**Projet intitulé : « Modifications ponctuelles du tracé du lit de l'Oron et stabilisation de berges sur les communes de Saint Rambert d'Albon (26) et Bougé Chambalud (38) »**  
**(Maître d'ouvrage : Communauté de Communes « Porte de DrômArdèche »)**

**Avis de l'autorité administrative de l'État  
compétente en matière d'environnement  
sur le dossier présentant le projet et comprenant l'étude d'impact**

**Avis n°2014P1496**

émis le 20 janvier 2015 n° 61

Illustration 1: Localisation des secteurs concernés par le projet - source : Document de présentation page 5

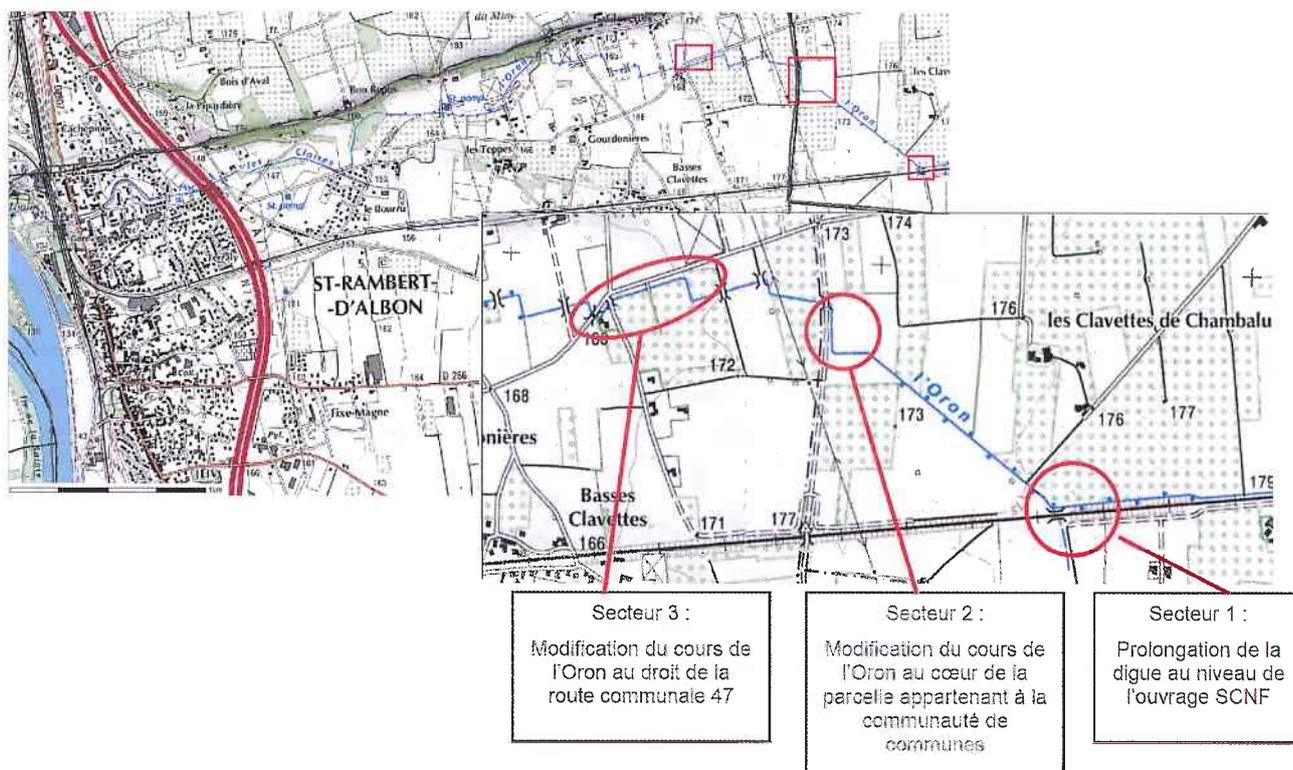
Trois secteurs ponctuels sont concernés, entre les lieu-dits « les Clavettes de Chambalud » et « les Basses Clavettes » (voir Illustration 1), pour lesquels sont envisagés les aménagements suivants :

- *Secteur 1* : Prolongation de la digue existante en rive gauche de l'Oron, le long de la ligne ferroviaire, avec protection du pied de berge, scarification des atterrissements rive droite et suppression du merlon rive gauche ;
- *Secteur 2* : Création d'un nouveau lit de 230 ml pour l'Oron et d'une ripisylve au niveau du chemin intercommunal pour supprimer les changements d'axes brutaux du cours d'eau. L'ancien lit sera maintenu à usage de canal de décharge de crue ;
- *Secteur 3* : Déplacement du lit vers la gauche en créant un nouveau tracé pour l'Oron près de la voie communale 47, avec augmentation du gabarit hydraulique et recréation de méandres et d'une ripisylve. La digue rive gauche sera arasée, un nouvel ouvrage de franchissement créé.
